**Direction départementale
des territoires**

Objet : Rapport des modifications apportées à la carte du zonage réglementaire du Plan de prévention des Risques de ruissellement du Chablisien - Chemilly-sur-serein

Ce rapport présente les modifications apportées à la carte de projet de zonage dans le cadre de la révision du Plan de Prévention des Risques Naturels de Ruissellement et de Coulées de Boues du Bassin versant du Chablisien (PPR du Chablisien).

I – Vau de Passy:

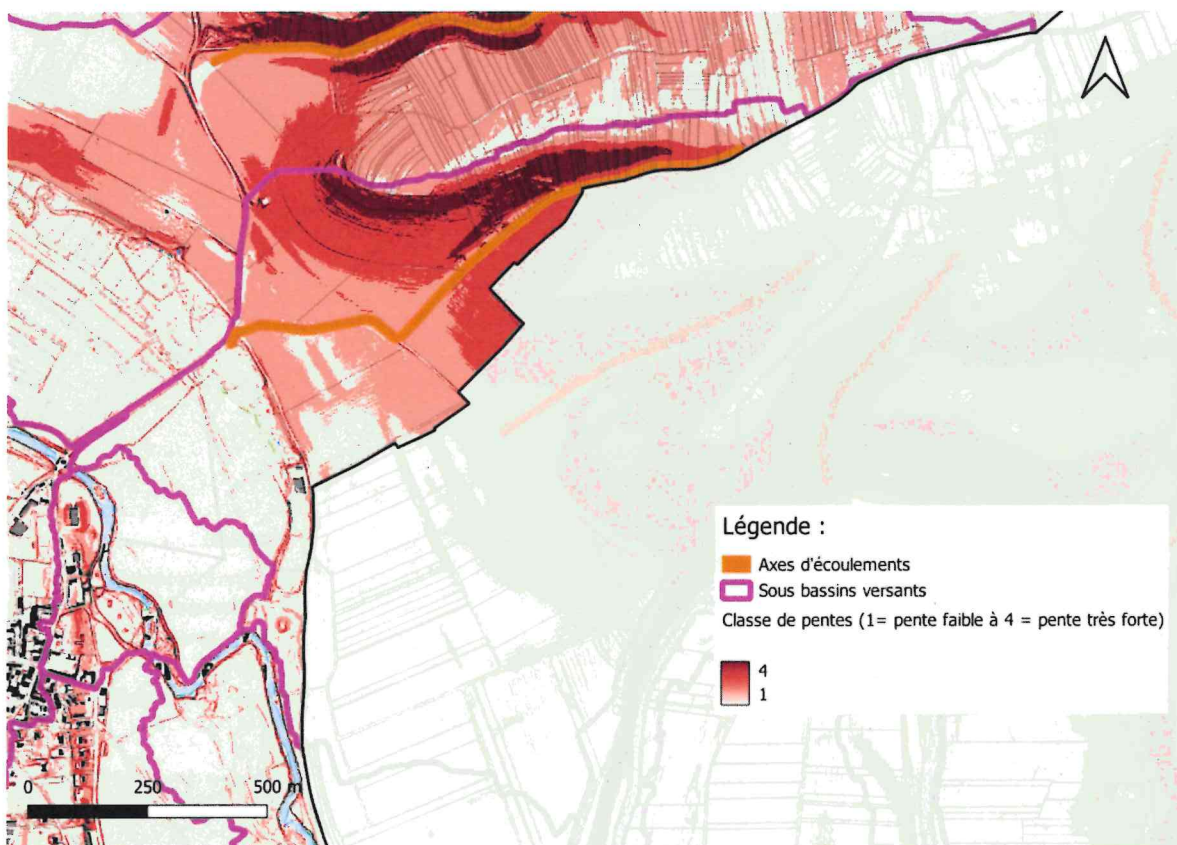
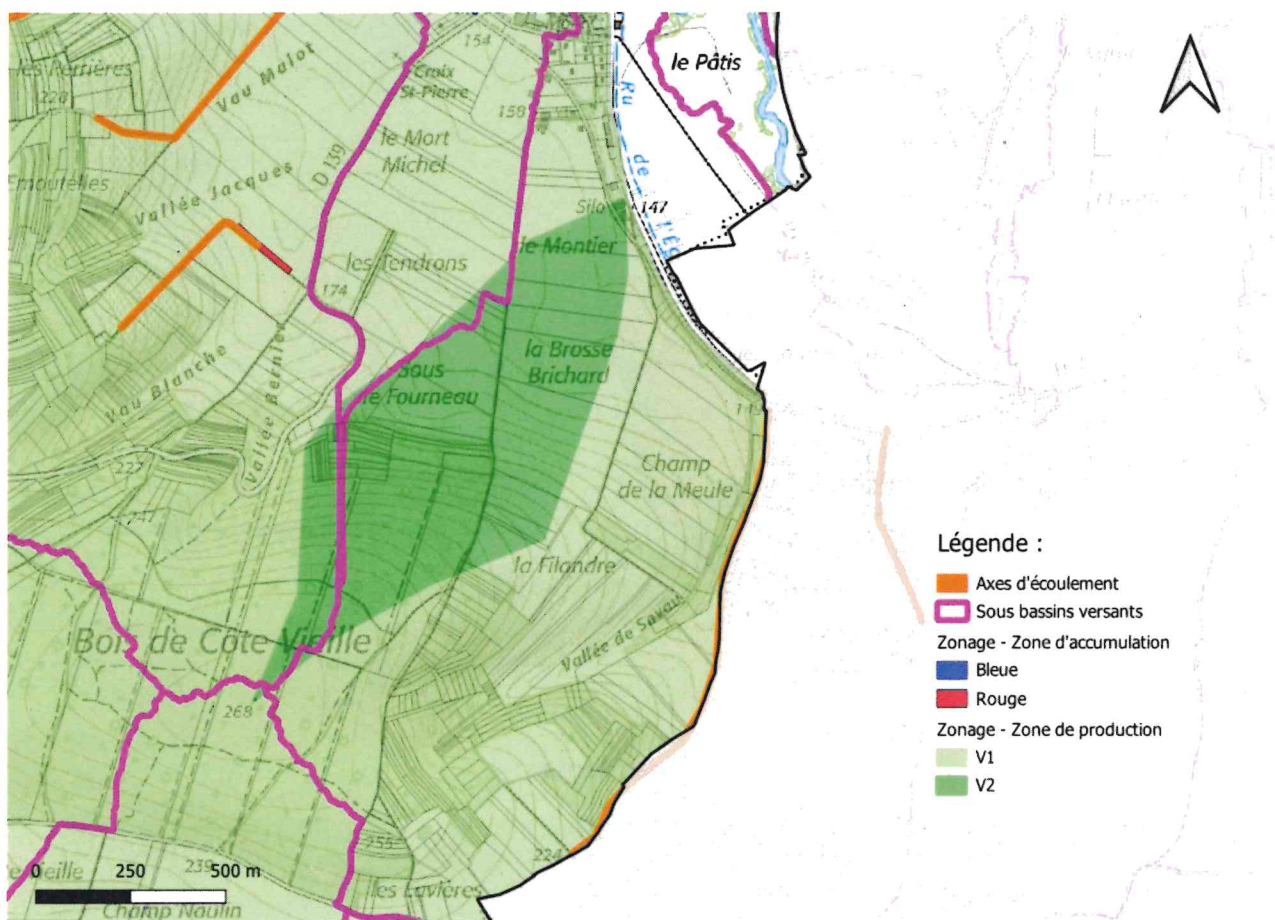
La vallée Vau de Passy est classée zone verte V2 sur le projet de zonage réglementaire. Or, la commune de Chemilly-sur-Serein trouve que le zonage de cette vallée a été surévalué.

Après une nouvelle étude de la zone, nous pouvons voir que les pentes moyennes à très fortes de celle-ci ne sont pas occupées par des vignes, ce qui n'augmente pas le ruissellement. De plus, des pentes très faibles s'intercalent entre ces pentes fortes et la zone d'activité située à l'aval de ce sous bassin versant. Ainsi, il semble cohérent de classer cette zone en V1.

II – Sous le Fourneau, la Brosse Brichard :

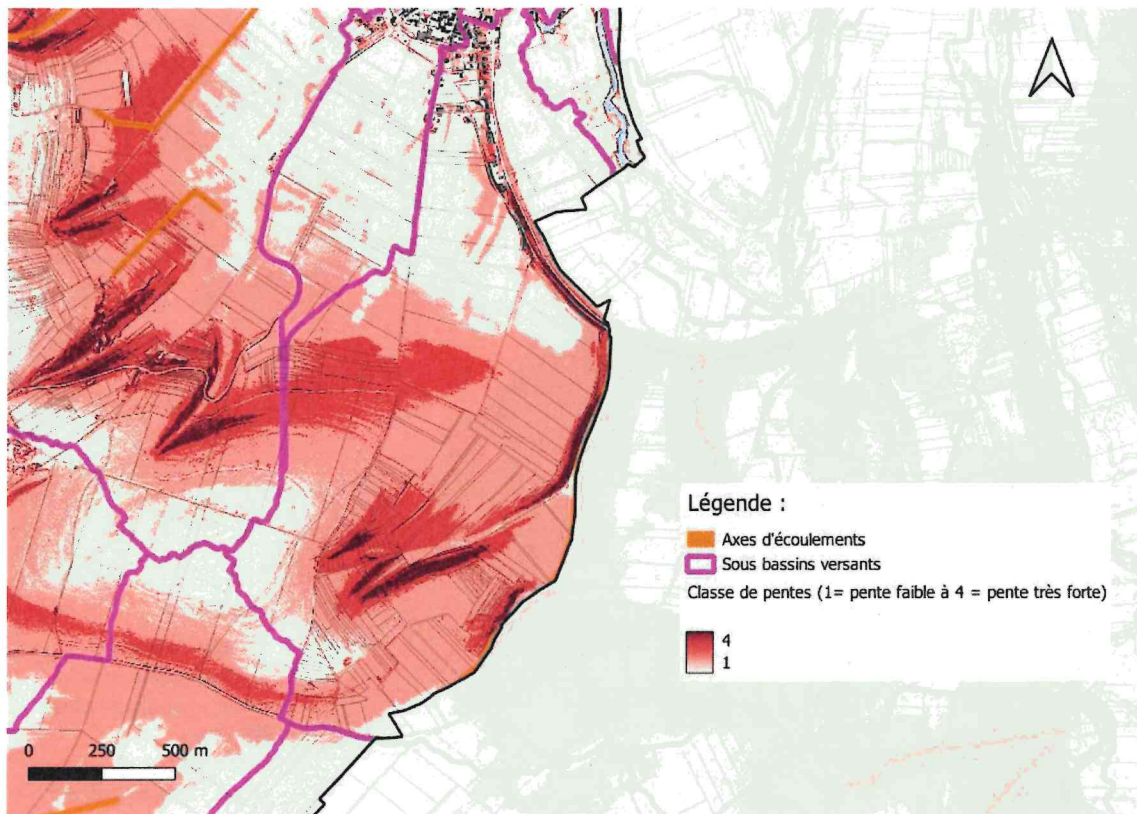
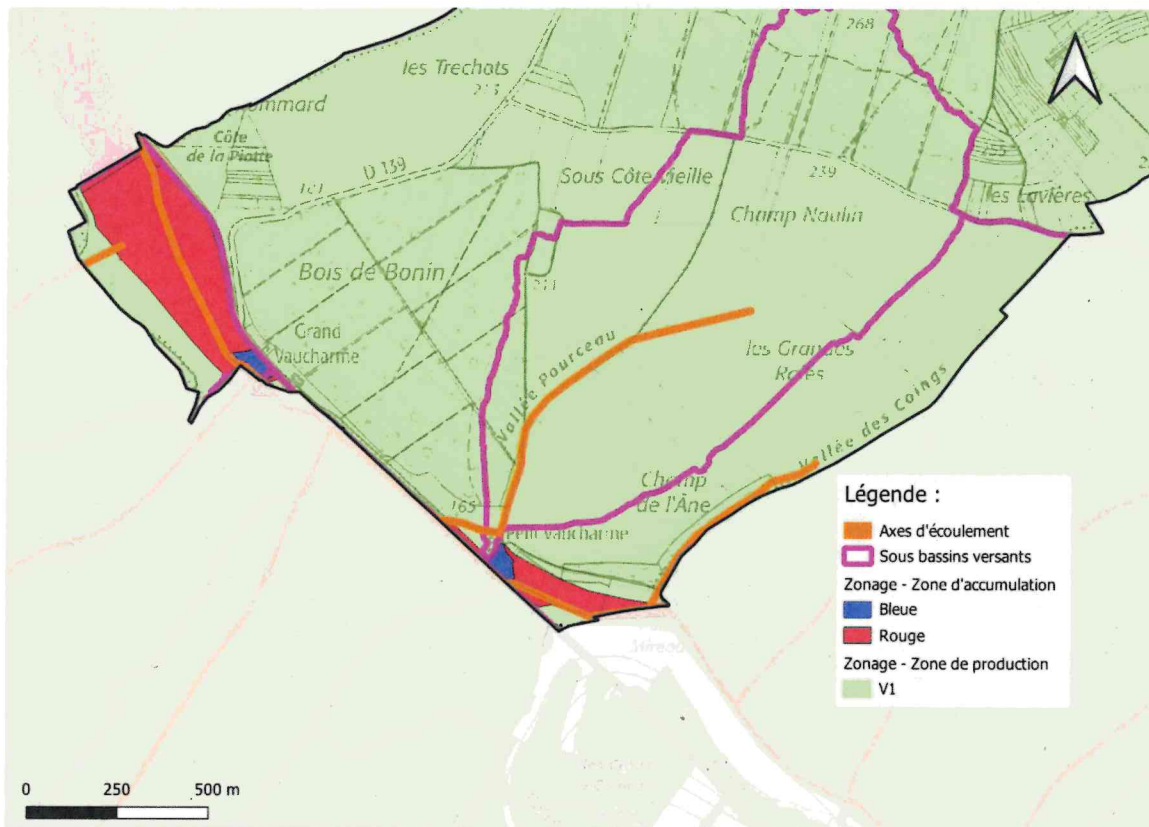
Le projet de zonage classe cette zone en zone verte V2. Or, la commune trouve qu'elle est surclassée.

Après ré-évaluation, on note la présence de pentes moyennes à fortes sur les points hauts, ainsi que de pentes faibles dans la partie basse du sous bassin versant. L'ensemble de la vallée est occupé par des espaces agricoles et naturels, ainsi que du bâti situé en aval. Au vu de l'occupation du sol, et de la disposition des pentes, il semble donc cohérent de reclasser cette vallée en zone verte V1.

III – Ru de Vaucharme

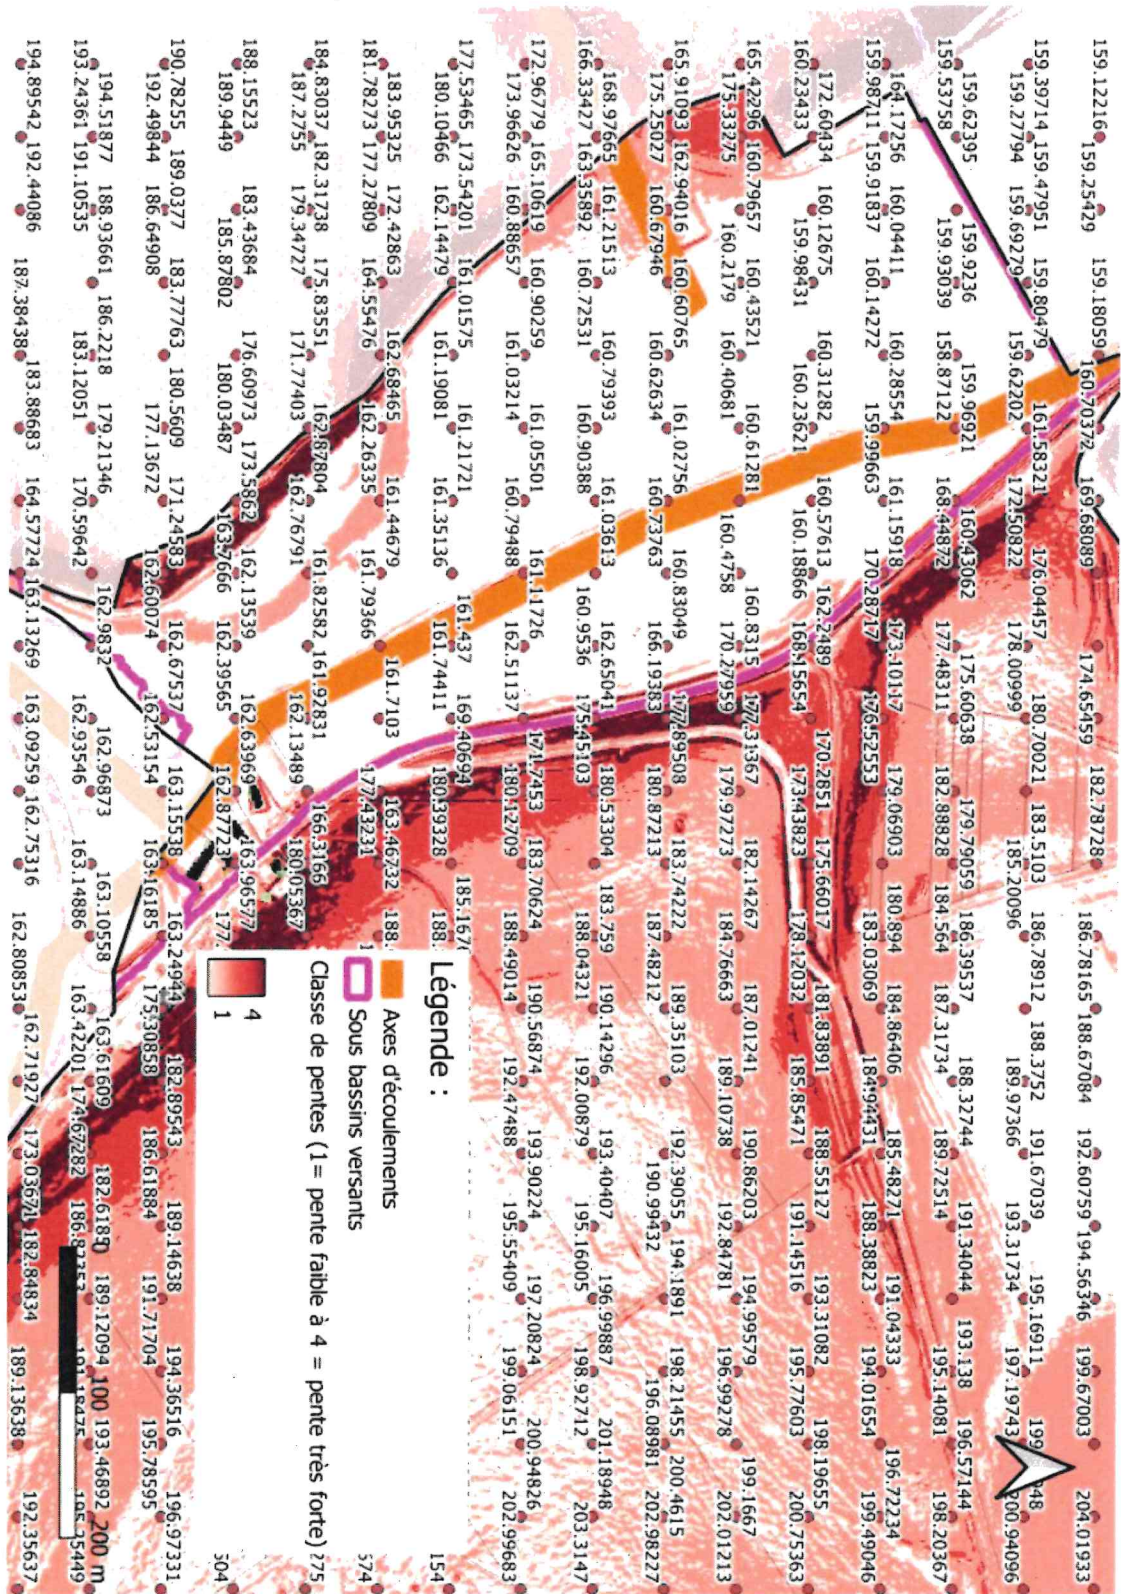
Le projet de zonage réglementaire recense la présence d'une zone d'accumulation dans la vallée du ru de Vaucharme. Les pentes présentes, mais également le relevé Lidar effectué sur cette zone (relevé des points topographiques), confirme la présence d'une zone d'accumulation. Au vu de l'occupation du sol, le zonage appliqué correspond à la méthodologie mise en place dans le cadre de la révision du PPR.
